OGGETTO: I.D. VIP 2306 trasmissione parere n. 1539 CTVA del 4 luglio 2014. Verifica di assoggettabilità alla VIA porto di Trapani. Progetto per la variazione delle Concessioni demaniali n. 16 e 17 anno 2008 e n. 6 anno 2009. Richiesta di nuova concessione (specchio d'acqua) e sistemazione della banchina con darsena e pontile galleggiante a favore del cantiere navale, proponente DA.RO.MAR.CI. snc

Parere n. 1530 del 04 luglio 2014

<p>Progetto</p>	<p><i>Verifica di Assoggettabilità VIA</i></p> <p>Porto di Trapani. Progetto per la variazione delle Concessioni demaniali n. 16 e 17 anno 2008 e n. 6 anno 2009. Richiesta di nuova concessione (specchio d'acqua) e sistemazione della banchina con darsena e pontile galleggiante a favore del cantiere navale</p>
<p>Proponente</p>	<p>DA.RO.MAR.CI. S.n.c.</p>

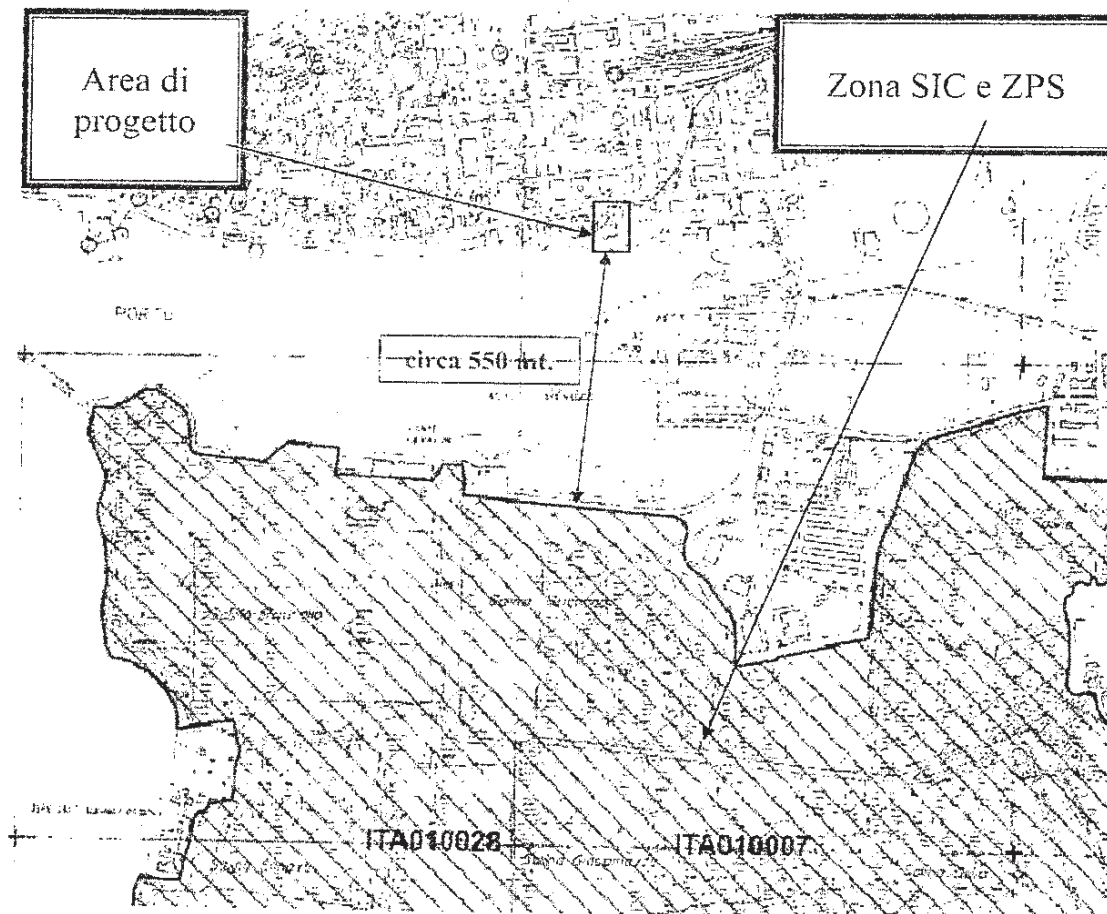
- Nell'intorno dall'area di intervento sono individuabili le seguenti aree naturali protette: Sito di Interesse Comunitario (SIC ITA010007): "Saline di Trapani" e Zone a Protezione Speciale (ZPS ITA010028): "Stagnone di Marsala e Saline di Trapani - Area Marina terrestre" tuttavia l'area di intervento è situata a una distanza di circa 500 metri e non interferisce con le suddette aree protette

- Nell'area oggetto di studio preliminare ambientale non è stata rilevata né la presenza di specie di particolare pregio naturalistico né quella di alcuno degli habitat tutelati di cui ai formulari Natura 2000 del SIC ITA010007 e della ZPS ITA010028, pertanto la realizzazione del manufatto in oggetto non determina interferenze né sulle componenti floristiche e faunistiche indicate nei formulari Natura 2000 relativi al sito, né quantomeno sugli habitat
